На основу члана 39. тачка 84. Статута Града Новог Сада („Службени лист Града Новог Сада“, број 11/19), поводом разматрања Предлога одлуке о изменама и допунама Плана генералне регулације насељеног места Каћ (локалитети уз Државни пут IB-21 и др.), Скупштина Града Новог Сада на XLIX седници од 10. маја 2019. године, доноси

О Д Л У К У
О ИЗМЕНАМА И ДОПУНАМА
ПЛАНА ГЕНЕРАЛНЕ РЕГУЛАЦИЈЕ
НАСЕЉЕНОГ МЕСТА КАЋ
(локалитети уз Државни пут IB-21 и др.)

ИЗВЕШТАЈ
О ИЗВРШЕНОЈ СТРУЧНОЈ КОНТРОЛИ
НАЦРТА ОДЛУКЕ О ИЗМЕНАМА И ДОПУНАМА ПЛАНА ГЕНЕРАЛНЕ
РЕГУЛАЦИЈЕ НАСЕЉЕНОГ МЕСТА КАЋ
(ЛОКАЛИТЕТИ УЗ ДРЖАВНИ ПУТ IB – 21 И ДР.)
ПРЕ ИЗЛАГАЊА НА ЈАВНИ УВИД

ИЗВЕШТАЈ
О ОБАВЉЕНОМ ЈАВНОМ УВИДУ У НАЦРТ ОДЛУКЕ О ИЗМЕНАМА И
ДОПУНАМА ПЛАНА ГЕНЕРАЛНЕ РЕГУЛАЦИЈЕ НАСЕЉЕНОГ
МЕСТА КАЋ (ЛОКАЛИТЕТИ УЗ ДРЖАВНИ ПУТ 1Б-21 И ДР.)

ПЛАН НАМЕНЕ ЗЕМЉИШТА - ПОКАЗИТЕЛЕТ 1

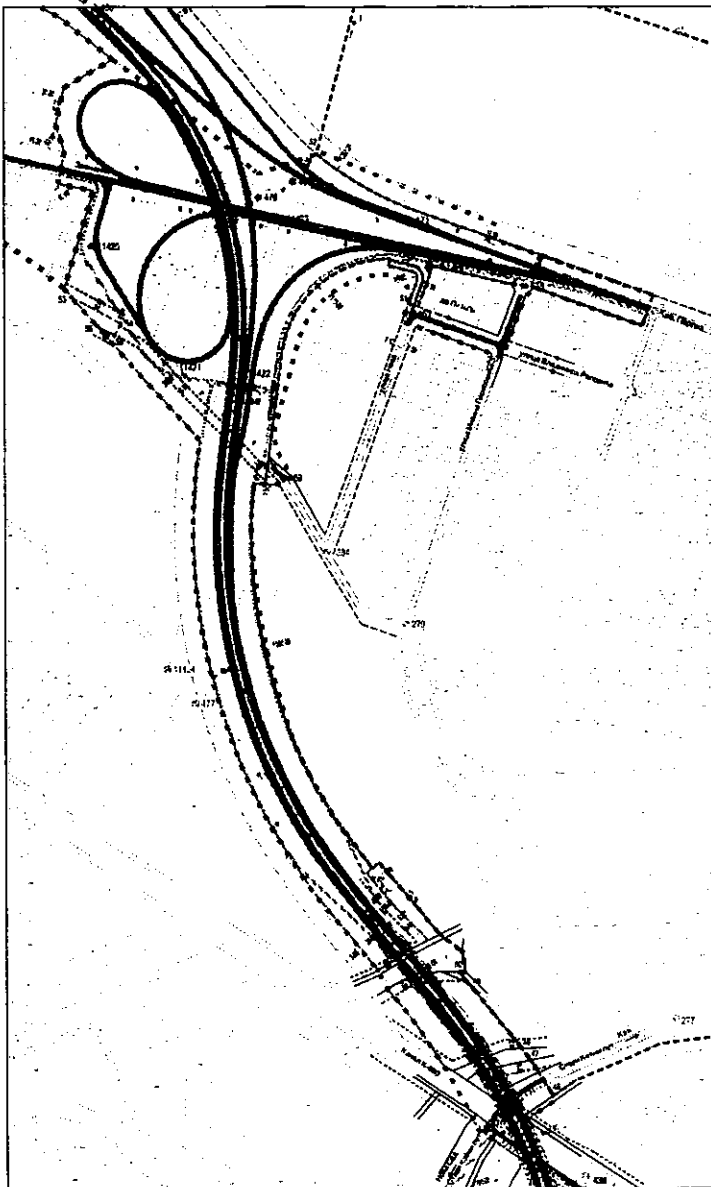
I Комисија за планове сагласна је са предлогом обрађивача да се поступи у складу са дописом ЈВП „Воде Војводине“ број П-369/4-19 од 18. марта 2019. године ради исходавања водне сагласности на Нацрт одлуке о изменама и допунама Плана генералне регулације насељеног места Каћ (локалитет уз Државни пут IB-21 и др.) и прихвата да се изврше потребне корекције текста и графичких приказа за локалитет 1 у складу са наведеним захтевом ЈВП „Воде Војводине.

ПЛАН НАМЕНЕ ЗЕМЉИШТА - ЛОКАЛИТЕТ 2

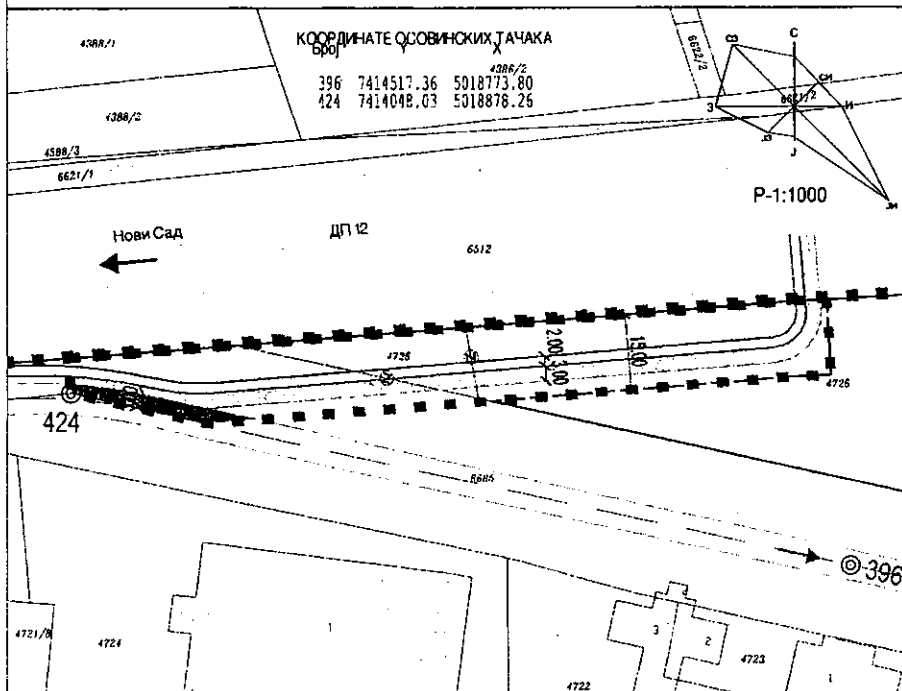
У коментару се похваљује планирано повезивање бицикличких стазама Каћа и Новог Сада, али се између осталог, сугерише да се и на улазу у Каћ у улици Краља Петра I (ДП 129) формирају обострано бицикличке стазе у оквиру границе плана, односно да се формира крак са прелазом бицикличке стазе преко коловоза, што је и графички документовано.

Комисија за планове не прихвата примедбу уз образложење дато у Извештају обрађивача о спроведеном јавном увиду.
